# Notat

Oppdragsgiver	Navn Hamran/johansen Arkitekter AS	Kontaktperson André Johansen
Oppdrag	Nummer og navn 23462 (22522) - Tromsø, Fjellheisen - (HP 22522) Skredfaglig innspill til ROS-analyse for Fjellheisen øvre stasjon. Reguleringsplan	Oppdragsleder Pål Lohne
Dokument	Nummer 23462-01-1 Utført av Pål Lohne, Hallvard Skaare Nordbrøden	Dato 2023-09-27 Kontrollert av Hallvard Skaare Nordbrøden, Sondre Lunde

## Skredfaglig innspill til ROS-analyse

Figur 1: Utsnitt fra NGIs skredfarekartlegging fra 2016 som grovt angir skog som er viktig for skredfarene.

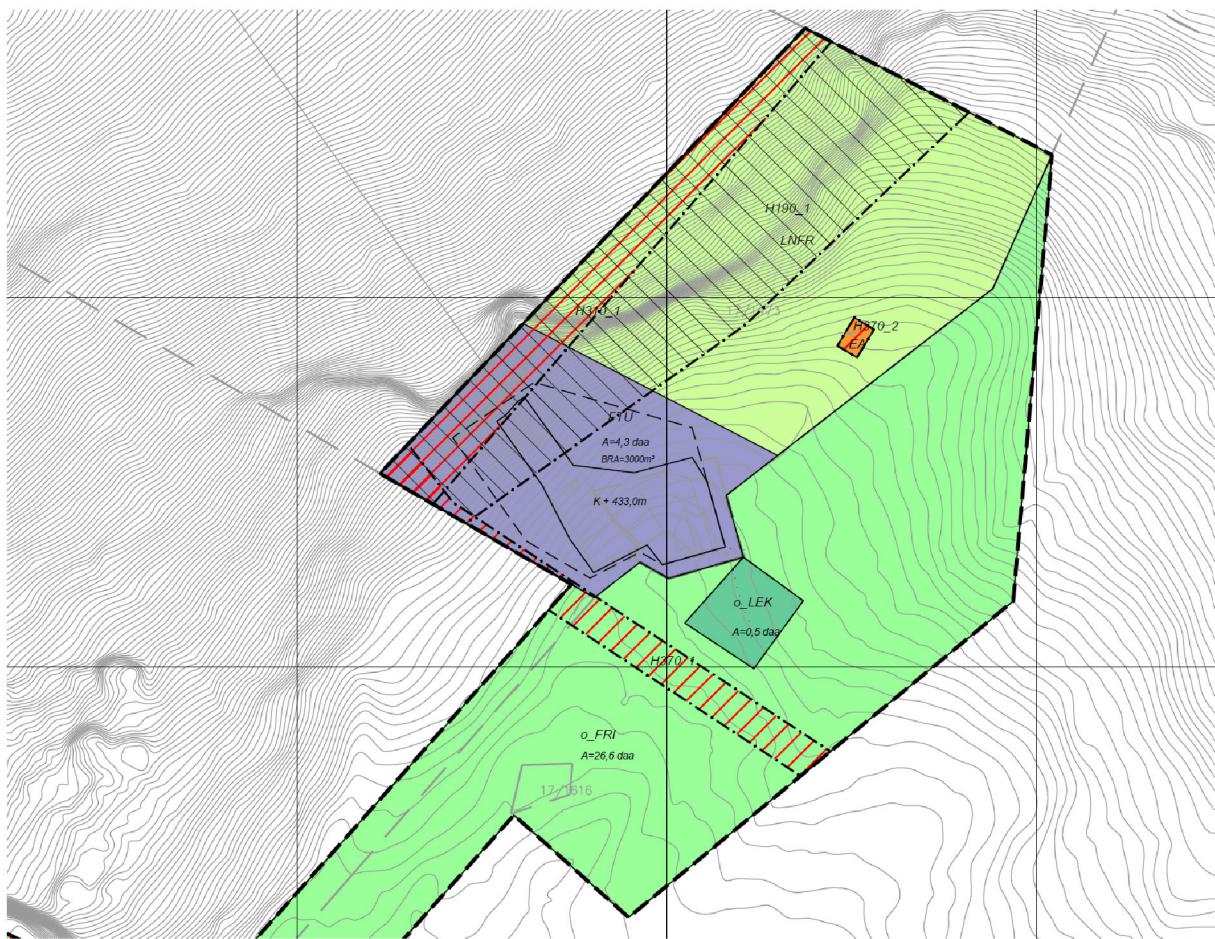
NGIs skredfarekartlegging for deler av Tromsø kommune (NGI, 2016) angir en grov avgrensning for skog som er viktig for skredfarene (Figur 1). Dette er tatt inn som en sikringssone i et utkast til reguleringsplanen datert 18.09.2023 (H190\_1-2, Figur 2) og dekker deler av planområdet for øvre stasjon.

Figur 2: Utsnitt fra plankart med sikringssone H190\_1 oversendt til Skred AS 26.09.2023.  
Plan-ID 1956, utarbeidet 18.09.2023.

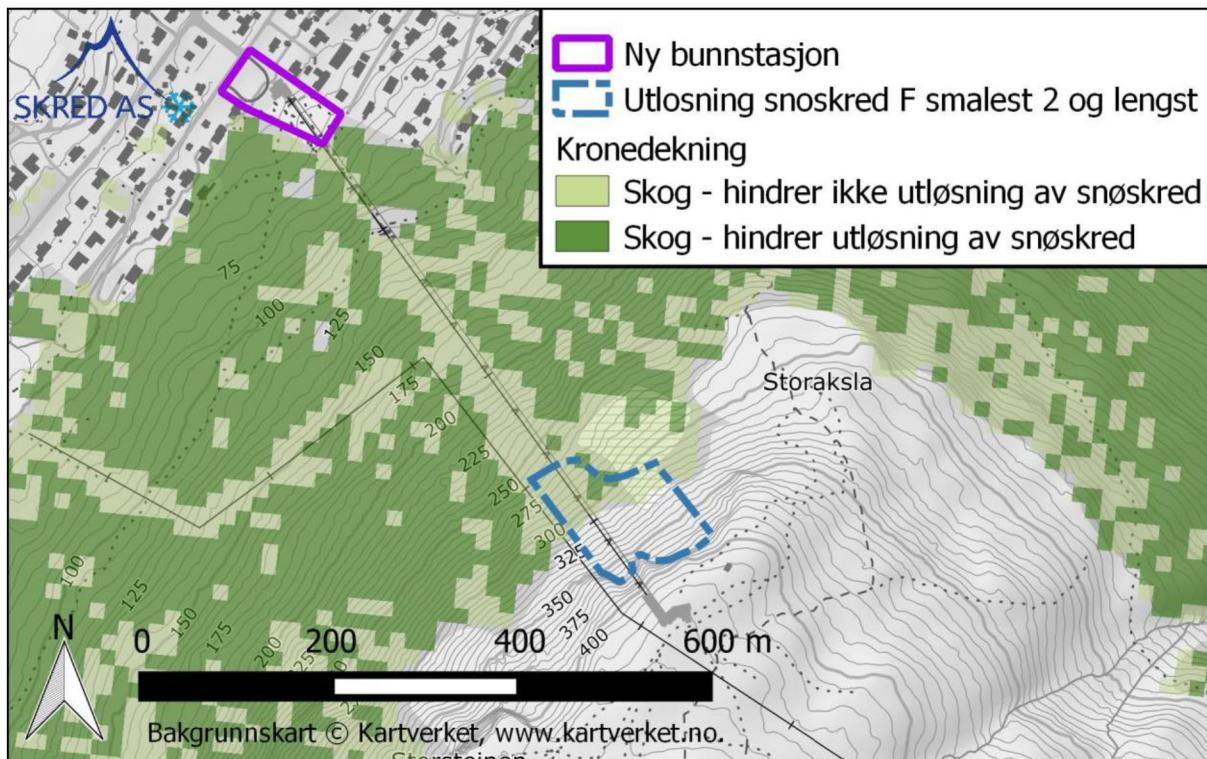
I forbindelse med forprosjektering av sikringstiltak for ny bunnstasjon til Fjellheisen utarbeidet Skred AS et datasett for skog som påvirker og ikke påvirker fare for snøskred (Figur 3). Dette er basert på SR16-data fra NIBIO som er innhentet etter NGIs skredfarekartlegging, og er mye mer detaljert enn grunnlaget NGI hadde i sin tid. Vi vurderer derfor basert på tilgjengelig data at skogen ikke har betydning for skredfarene innenfor den markerte sikringssonene i Figur 2, verken for ny topp- eller bunnstasjon.

Skred AS har også dokumentert med et mer detaljert datagrunnlag at det innenfor planområdet til øvre stasjon/fjellstua ikke er skog av betydning for skredfare for bebyggelsen nedenfor.

Figur 6: Terrenghelning i området rundt den nye toppstasjonen for Fjellheisen.

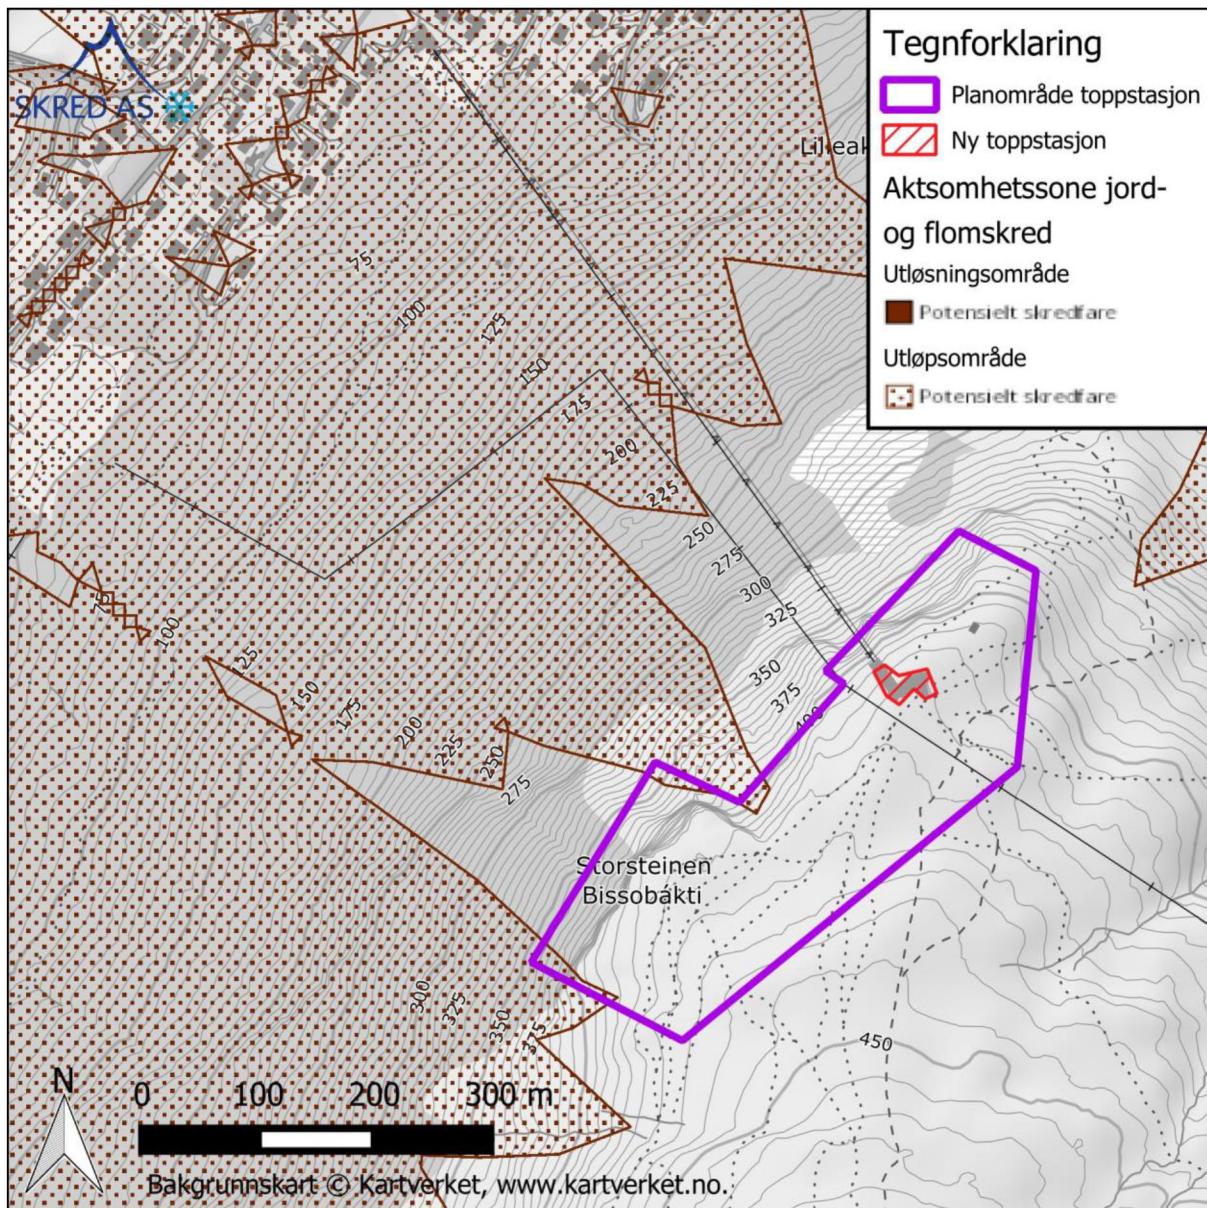
Terrenget ovenfor toppstasjonen er slakt (Figur 6), og ved å følge NVE sin kartbaserte veileder (NVE, 2023) **er det ikke behov for at skredfaren mot toppstasjonen utredes etter TEK17 §7-3** (DiBK, 2023). Toppstasjonen ligger imidlertid ovenfor bratt terrem, hvor det bratte terrenget under har aktsomhetssoner (Figur 7 og Figur 8), faresoner for skred fra bratt terrem (Figur 9). I tillegg er det kartlagt for fjellskred (Figur 10), men det er ikke tegnet faresoner etter TEK17 §7-3.

Skred AS kan ikke se at det er behov for en detaljert skredfarevurdering for skred mot den nye toppstasjonen, da det ikke er løsneområder for noen skredprosesser oppstrøms for hvor toppstasjonen er planlagt plassert.
